**Relatório 60623236-ACM-DM-ZZ-RP-PM-0038-2020**

**Relatório relativo aos trabalhos de assessoria técnica às vistorias realizadas pela ANM – Agência Nacional de Mineração nas dependências da Mina Casa de Pedra (Processo Minerário 043.306/1956), nos meses de setembro e outubro de 2020.**

Nome do Projeto: **Assessoria técnica independente, especializada nas áreas de hidrologia, hidráulica, geotecnia e segurança de barragens, com transferência de conhecimentos e tecnologias, referentes a estruturas para contenção de rejeitos minerários.**

Cliente: ANM – Agência Nacional de Mineração

Figura 10 – Seção geológico-geotécnica DD, barragem Casa de Pedra, com detalhes para posição do filtro inferida e ausência de sondagens de confirmação.

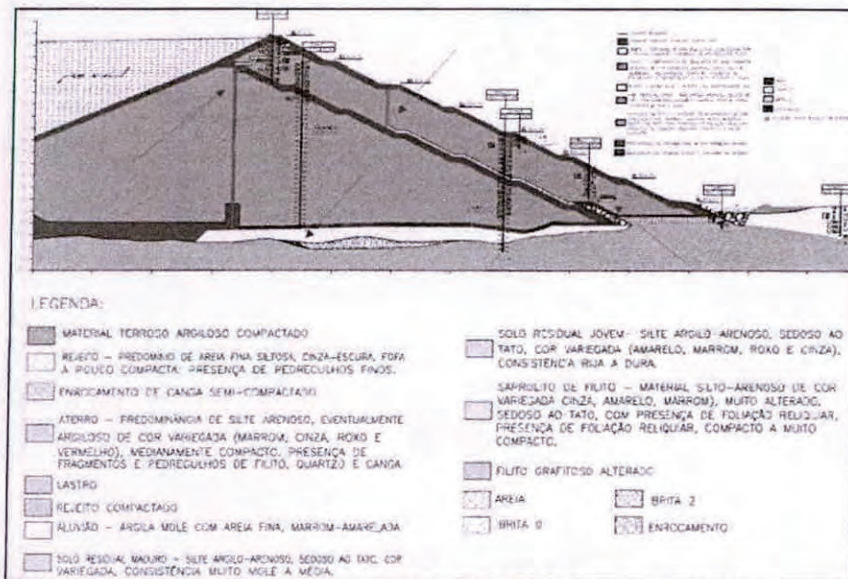
- Algumas seções apresentadas não estão validadas por sondagens, notadamente a posição do filtro vertical, a espessura do filtro horizontal e a espessura das camadas dos materiais presentes na fundação tanto para a estrutura do barramento principal (Figura 10, Figura 12 e Figura 13), como para o dique de sela;
- Não foram localizados documentos do projeto do *As Built* da segunda etapa de alteamento do maciço principal que validem a geometria interna do alteamento até El. 933 m, com descrição da posição do filtro, dos tapetes drenantes e do controle tecnológico realizado para o aterro (Figura 10);

Figura 11 – Detalhe da região de jusante da barragem Casa de Pedra, seção DD. Sondagem SP-36 com baixo número de golpes NSPT.

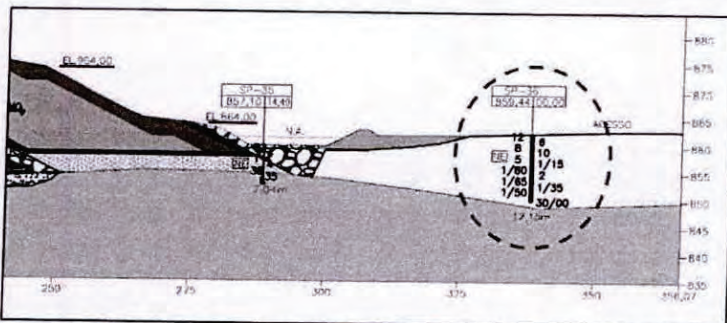
- Na seção DD se observa a presença de material com baixo número de golpes NSPT, conforme representado na sondagem SP-36 (Figura 11). A ausência de sondagens complementares nessa região não permite confirmar a extensão e espessura do material aluvionar descrito (identificado na cor amarela) podendo eventualmente se estender para além da representação feita e sob o barramento principal;

Figura 12 – Seção geológico-geotécnica EE com detalhe para regiões com sondagem curta, e ausência de informação na região dos filtros.

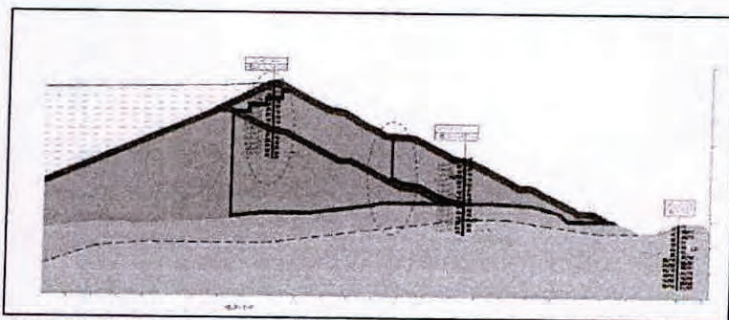
- A seção EE (Figura 12) também não apresenta informações de campanhas de ensaios que possam estabelecer a posição dos filtros verticais, tapetes e espessura das camadas de fundação;

Figura 13 – Seção geológico-geotécnica GG com detalhe para regiões sem sondagens e material com baixo número de golpes NSPT registrado na sondagem SP-18.

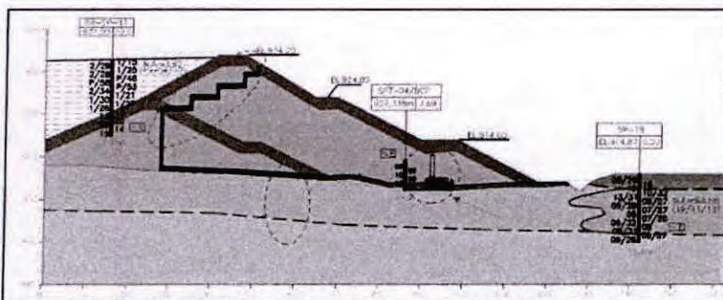
- Na seção GG, além da ausência de sondagens que identifiquem a posição dos filtros e espessura das camadas, também se nota material com baixo número de golpes NSPT (representado em verde na Figura 13) classificado como solo residual maduro, de consistência muito mole a média. No entanto, o contato não é confirmado por outras sondagens, podendo esse material eventualmente se estender para além da sondagem SP-18;

Figura 14 – Seção geológico-geotécnica, II no dique de sela – detalhe para a presença de solo mole na porção de jusante (SP-20), sotoposto ao enrocamento de pé.

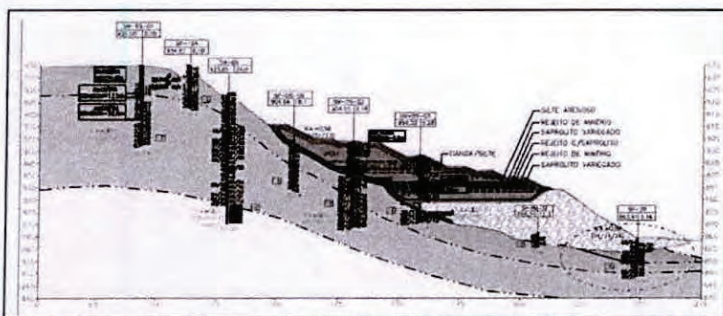
- Não foram apresentadas seções longitudinais ao barramento da barragem Casa de Pedra e no dique de sela de modo a se confirmar a extensão e a espessura dos materiais de baixa resistência descritos anteriormente;
- Foram identificadas sondagens com a mesma nomenclatura em seções distintas, tais como sondagens com nomenclatura SP-36 na seção BB e na seção DD;
- Na seção II do dique de sela, Figura 14, é identificado material com baixo número de golpes NSPT, classificado como de consistência mole a média e sotoposto ao enrocamento;

Figura 15 – Seção geológico-geotécnica, JJ no dique de sela – detalhe para a ausência de sondagens que validem a seção geológico-geotécnica.

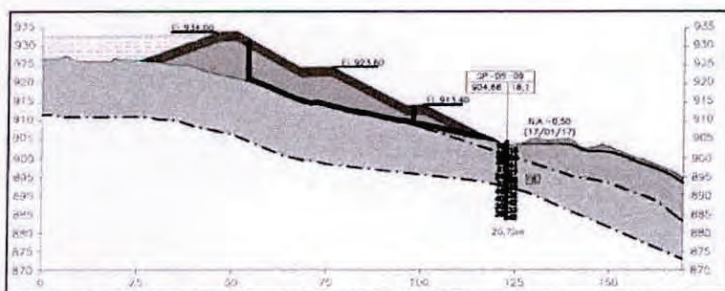
- A seção JJ do dique de sela (Figura 15) não possui sondagens que validem a seção geológico-geotécnica apresentada;

Figura 16 – Seção geológico-geotécnica, LL no dique de sela – detalhe para sondagens curtas que não confirmam a posição do tapete, espessura e materiais da fundação e posição do filtro vertical, além da presença de material identificado como aluvião na porção de jusante, pé do dique de sela.

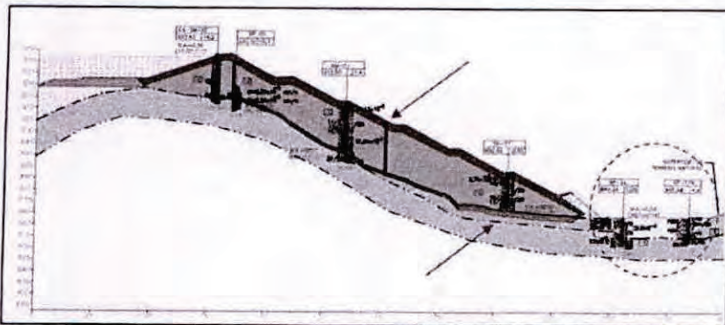
- Na seção LL, Figura 16, observa-se a ausência de sondagens profundas que atravessem os diversos materiais representados na fundação. Nas sondagens SP-49 e SP-119, na porção do pé do talude de jusante do dique de sela, é representado material descrito como aluvião, com baixo número de golpes NSPT (sondagens SP-49 e SP-119);

Figura 25 – Localização das seções instrumentadas, dique de sela (ausência da nomenclatura dos instrumentos).

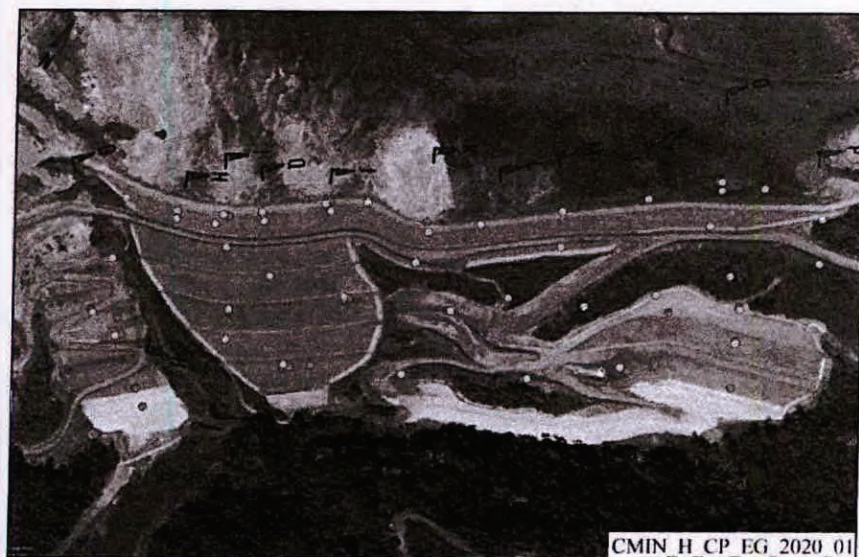
- No documento enviado em anexo ao relatório de *checklist*, foram apresentadas a posição em planta das seções instrumentadas (Figura 24 e Figura 25). Contudo, as seções plotadas com a instrumentação com indicação da linha freática são representadas apenas nas análises de estabilidade e, na maioria delas, não é possível distinguir a posição da leitura do instrumento na seção devido à sobreposição com as linhas das cunhas de ruptura nas análises numéricas (Figura 28);

Figura 26 – Seção instrumentada de maior altura do barramento principal (seção CC), com detalhe para a ausência de piezômetros na fundação.

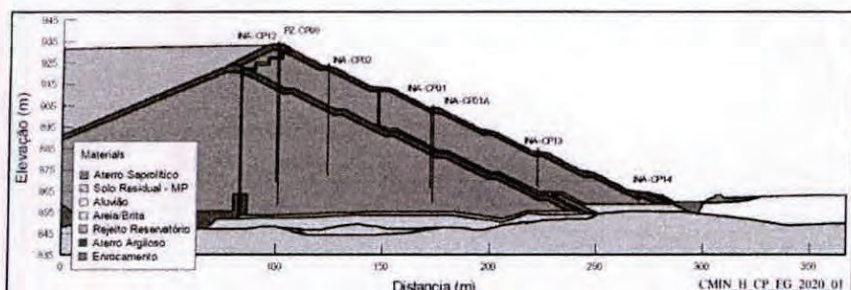
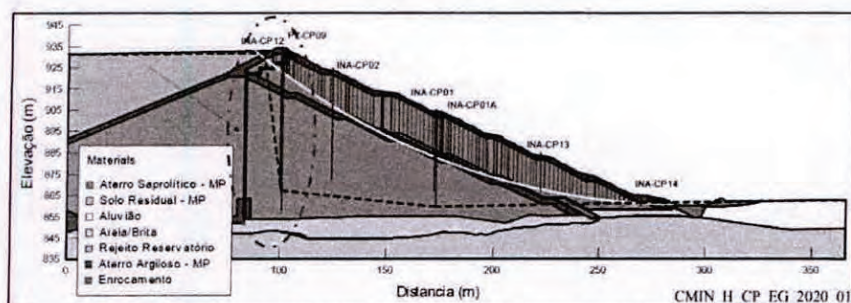
- A linha freática representada possui queda abrupta não condizente com o comportamento esperado em relação ao traçado do filtro vertical representado na seção;

Figura 28 – Seção instrumentada AA apresentada em conjunto com a análise de estabilidade não permitindo a identificação da instrumentação.

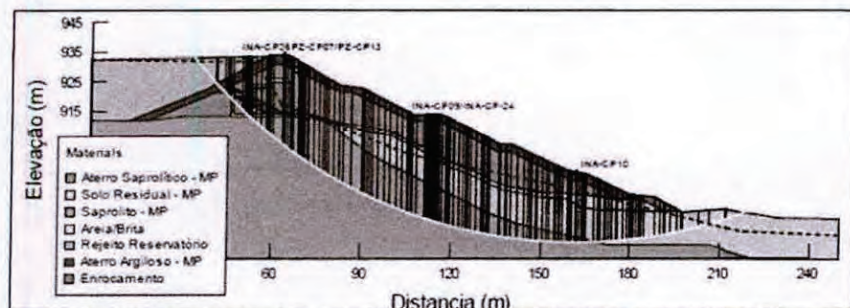
- A linha freática é traçada manualmente, a partir da leitura de instrumentos da barragem, e não foi apresentado um estudo de rede de fluxos para confirmar esse comportamento. Adicionalmente há regiões em que o traçado não é compatível com o comportamento esperado;
- Não foram apresentados dados recentes sobre o monitoramento dos deslocamentos da barragem.

Figura 37 – Resultados da Análise de Estabilidade, carregamento estático – seção AA.

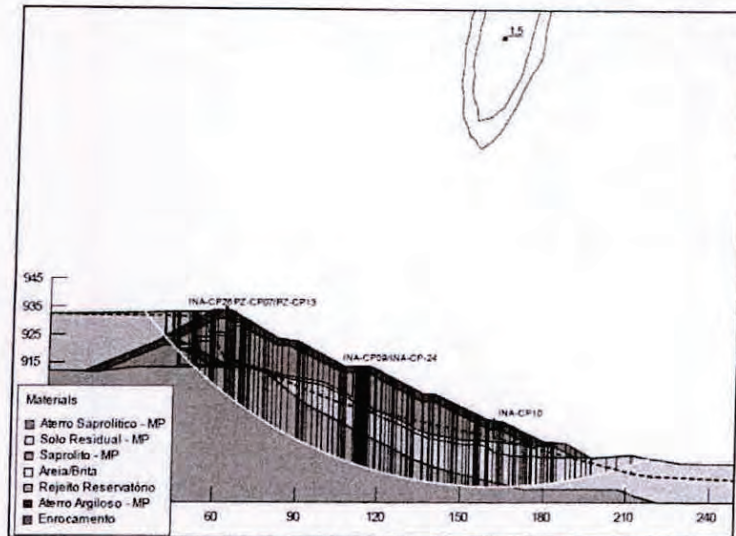
- Na seção AA (Figura 37) observa-se que a cunha de ruptura global atravessa os materiais da fundação identificados como Solo Residual-MP e Saprolito-MP, que possuem parâmetros de resistência obtidos por ensaios de laboratório sensivelmente menores que àqueles adotados pelo emprego de correlações empíricas, conforme avaliado no item 4.3.1 – Avaliação das investigações geológico-geotécnicas;

Figura 40 – Seção de estabilidade CC – detalhe para a região de material saturado e de baixa resistência na porção final da barragem.

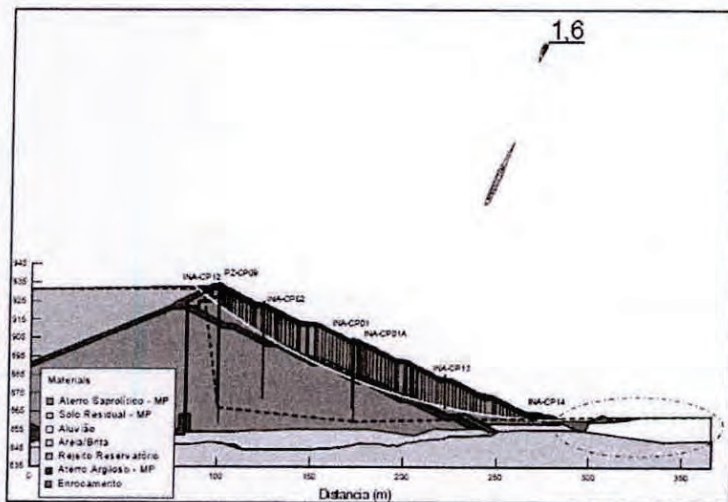
- Do exposto conclui-se que a linha freática apresentada na seção CC pode não ser compatível com o comportamento real da estrutura e o fator de segurança pode ser eventualmente inferior ao valor calculado de 1,6;

Figura 41 – Seção de estabilidade DD, com detalhe para a queda brusca da freática não compatível com a posição do filtro vertical e ausência de instrumentos na porção de jusante.

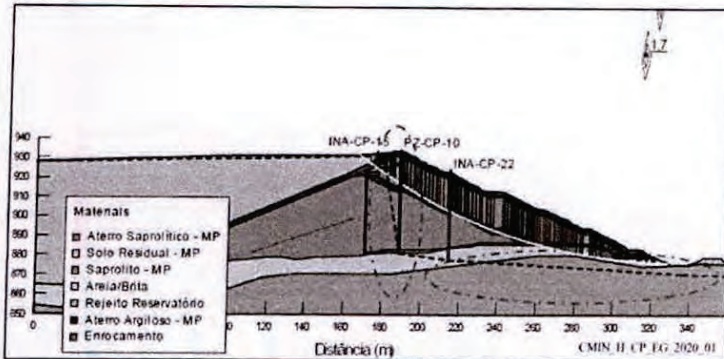
posição do filtro vertical não é validada pelo instrumento PZ-CP-10, identificado como seco na planilha de instrumentação fornecida;

Figura 42 – Seção de estabilidade FF, com detalhe para a queda brusca da freática não compatível com a posição do filtro vertical e material de baixa resistência.

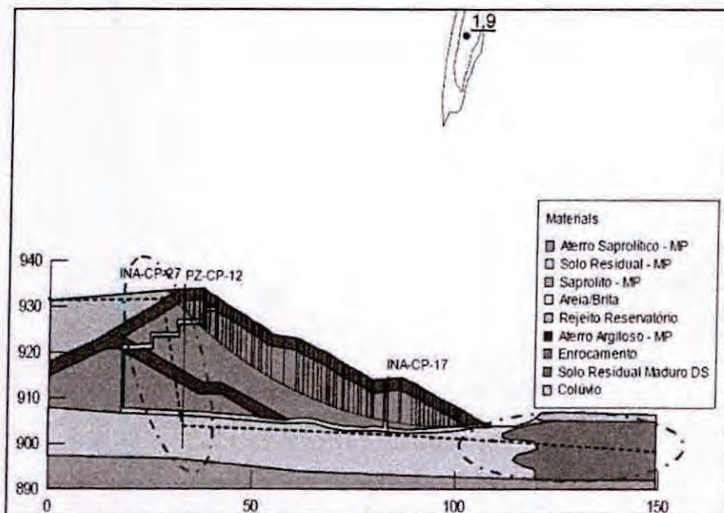
- Na seção FF (Figura 42), há importante presença de material definido como solo residual maduro, próximo ao pé do barramento principal. Conforme abordado no item, 4.3.1 – Avaliação das investigações geológico-geotécnicas, a espessura do material e sua extensão não é validada por sondagens adicionais e portanto, podendo se estender para além da representação feita na seção. Outro ponto relevante é a adoção de parâmetros de resistência sensivelmente superiores àqueles obtidos nos ensaios de laboratório. É possível observar a posição da linha freática não justificada por instrumentos nessa região. Do somatório dessas considerações, conclui-se que o fator de segurança apresentado para a seção FF apresenta muitas incertezas e pode não ser representativo e a variação das premissas e parâmetros considerado podem conduzir a fator de segurança inferiores ao apresentado;
